**OFÍCIO SEI Nº 0016741151/2023 - CAJ.DIREX.GQM.CGA**

**Assunto: Estudo de Impacto de Vizinhança (EIV) ETE Vila Nova**

**ALTERAÇÕES ESTUDO DE IMPACTO DE VIZINHANÇA (EIV)**

**ESTAÇÃO DE TRATAMENTO DE ESGOTO (ETE) VILA NOVA 180L/s**

Figura 1 – Bardenpho (4 estágios) com MBR.

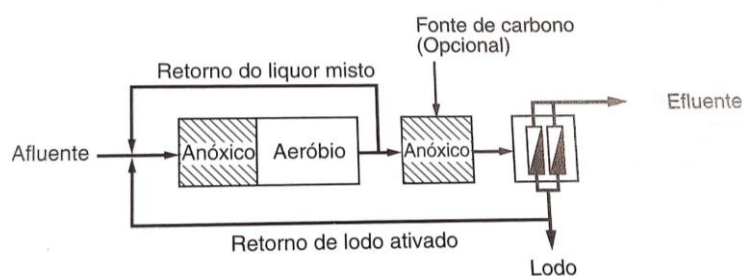
O sistema de tratamento previsto para a ETE Vila Nova consiste na tecnologia de lodos ativados com aeração prolongada de fluxo contínuo, sendo utilizado o processo Bardenpho (4 estágios) com MBR, contemplando tanque pré-anóxico, seguido de tanque aerado, tanque pós-anóxico e o tanque de membranas. Neste processo ocorrerá a remoção de DBO, DQO, nitrogênio e fósforo e demais nutrientes, sendo que o MBR desempenha a função de tratamento terciário/polimento do efluente com remoção significativa de nutrientes e total remoção de bactérias, trazendo a desinfecção completa do efluente.

Este processo Bardenpho (4 estágios) contempla fase pré-anóxica, aerada e pós-anóxica, de modo a ocorrer a nitrificação e desnitrificação. Em virtude da alta concentração de nitrogênio total na entrada e restrita concentração de saída, o processo de desnitrificação acontece na fase pré-anóxica e na fase pós-anóxica.

Figura 18 – Perfil Hidráulico da ETE Vila Nova.

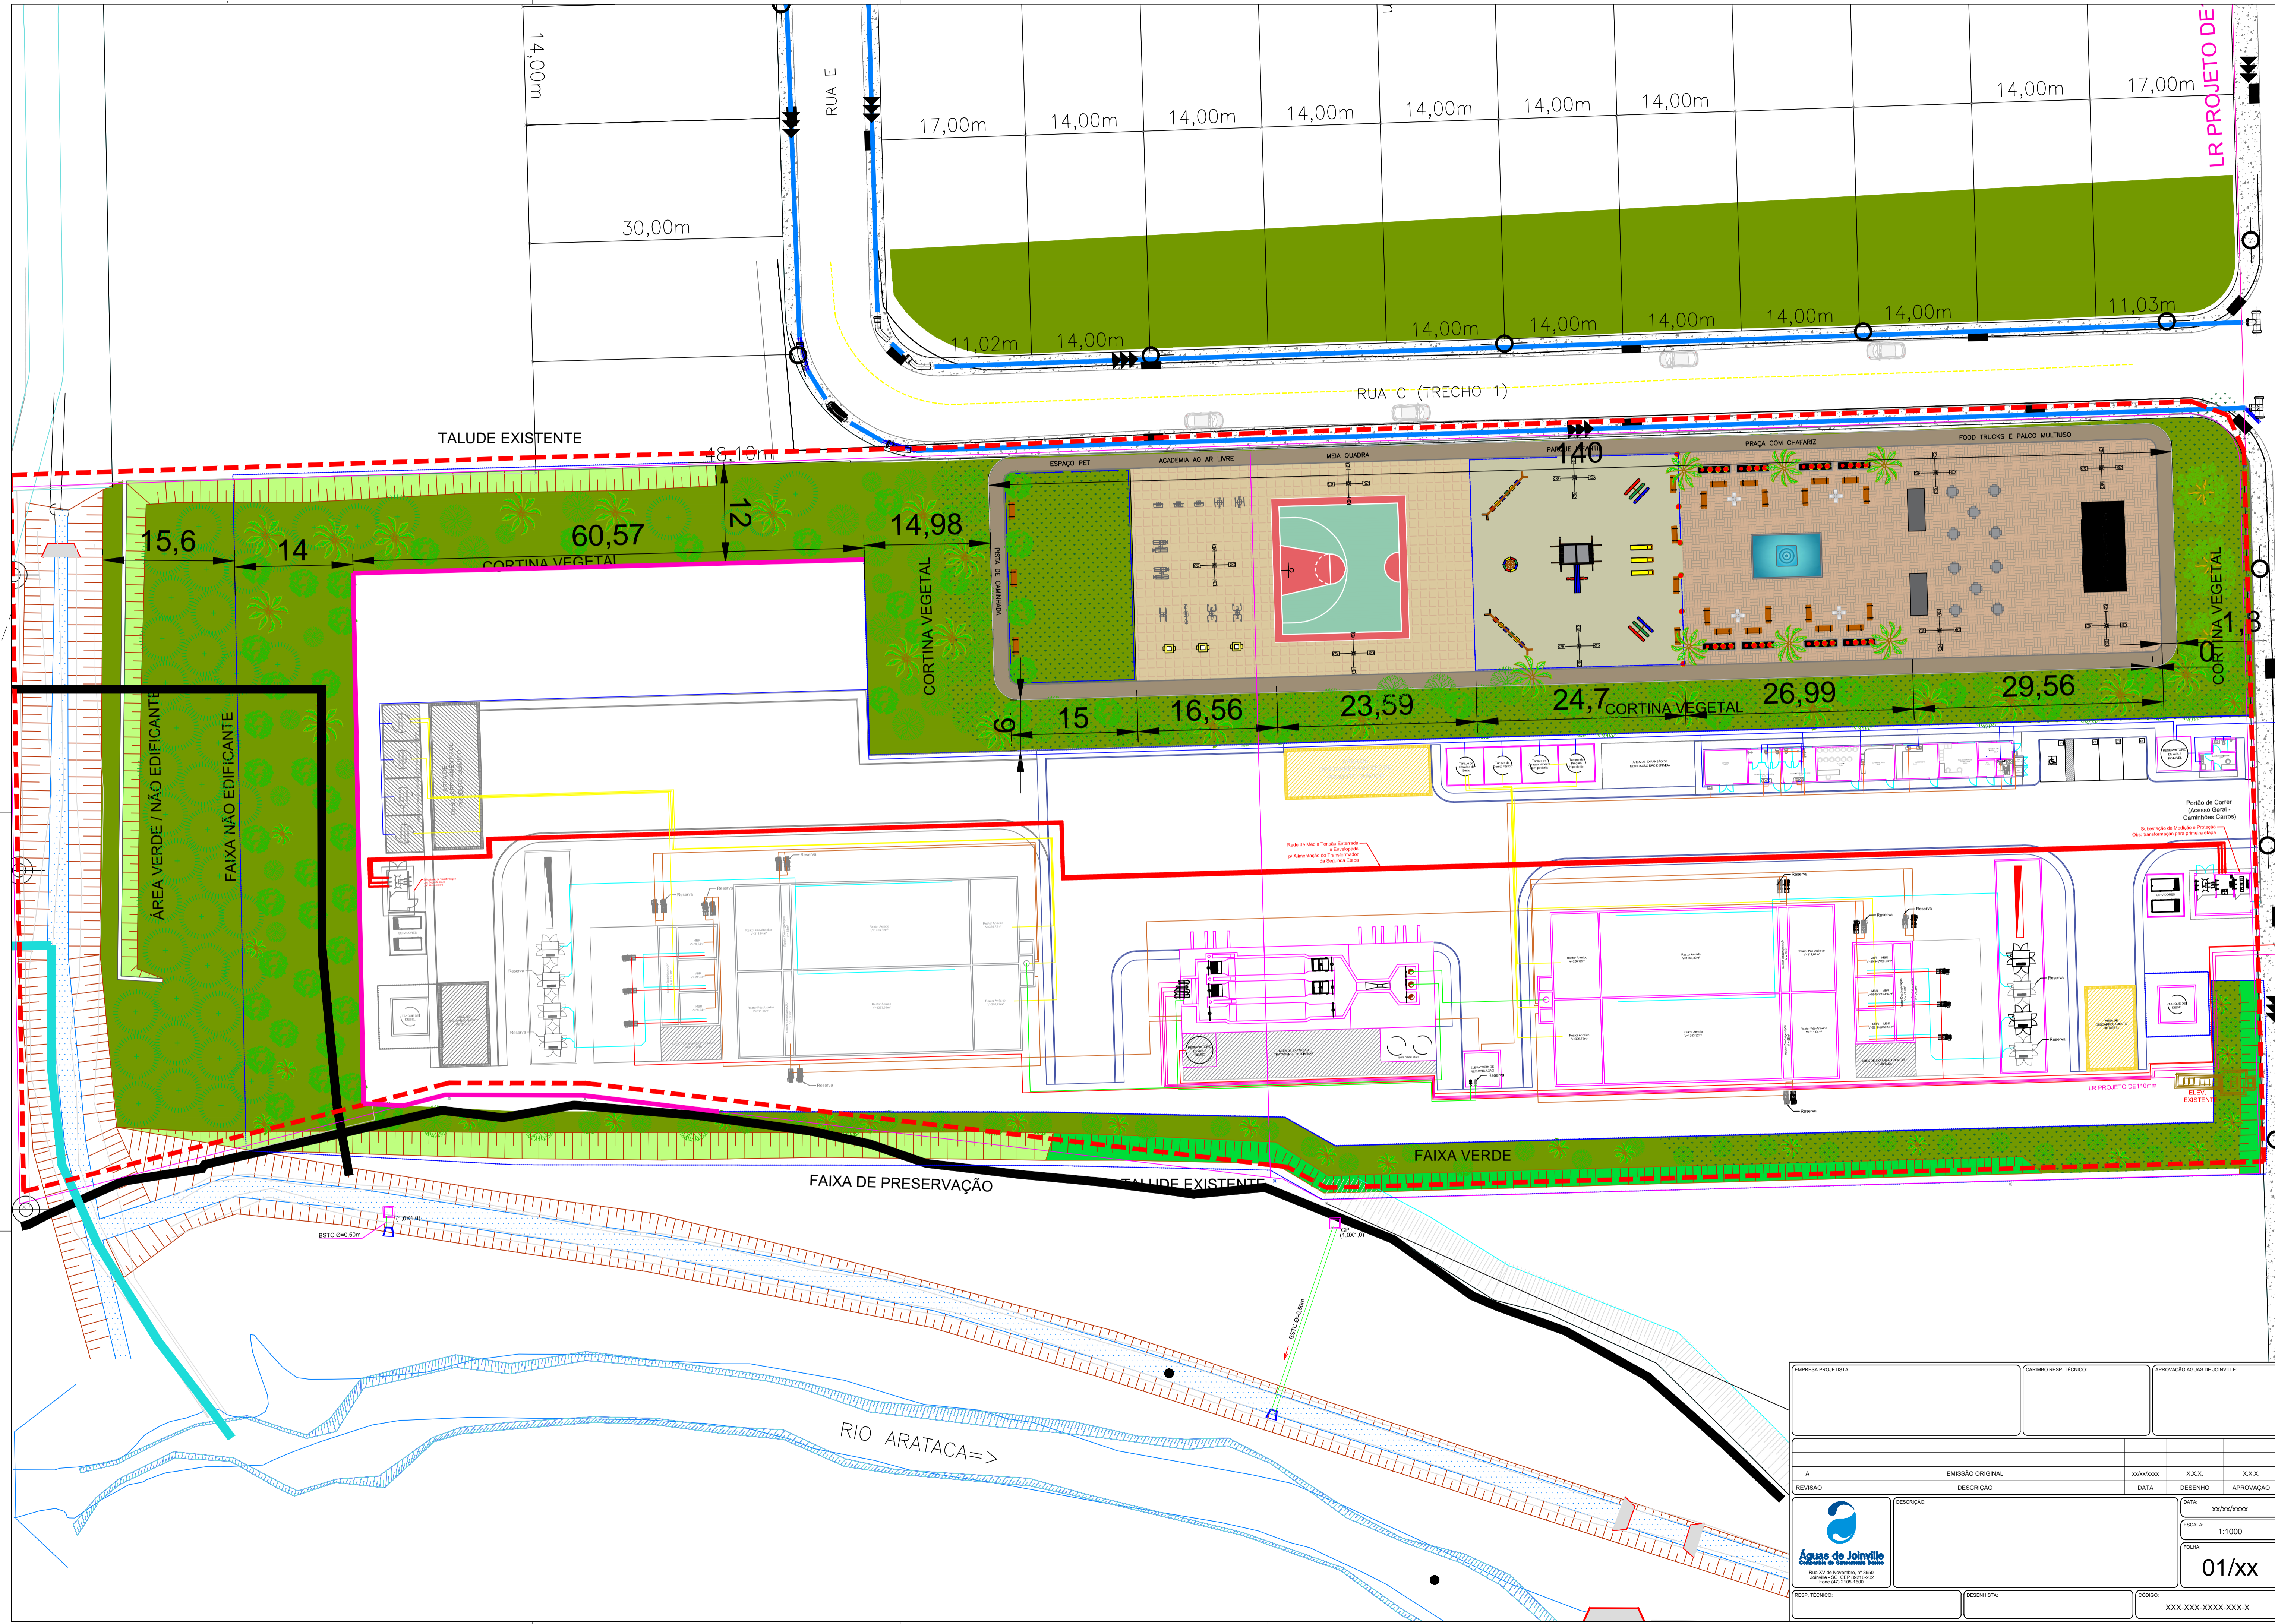
- De acordo com o perfil hidráulico, o que será alterado é a altura do pré-tratamento em relação ao projeto original, que para este caso está com 11m de altura. O tratamento preliminar se encontrará no 2º pavimento. Como todo o processo de tratamento é realizado por gravidade, foi necessária a elevação do pé direito da edificação.

Em relação a volumetria do empreendimento, grande parte do mesmo será enterrado, diminuindo assim, o impacto visual do entorno. A unidade de pré-tratamento será a estrutura mais alta do empreendimento, com cerca de 11 metros, porém, será uma estrutura fechada, e localizada nos fundos do terreno. A Figura 18 ilustra o perfil hidráulico da ETE Vila Nova, onde é possível visualizar os equipamentos que serão enterrados.
